Крышка

Инж. Инженерова 822-7-05-01

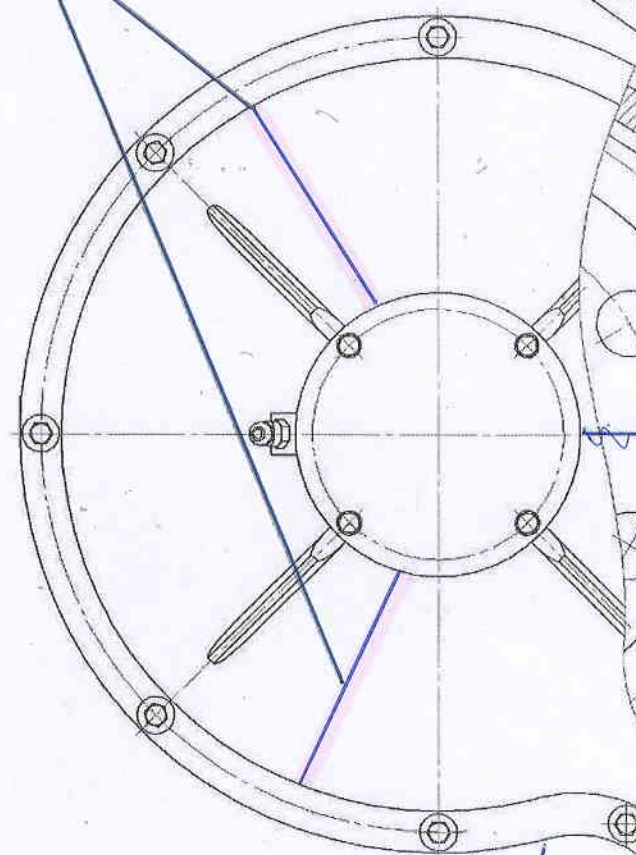
Трещины на крышке
требуются сварка
аргоном

Сопло на конусе
Требуются сварка аргоном
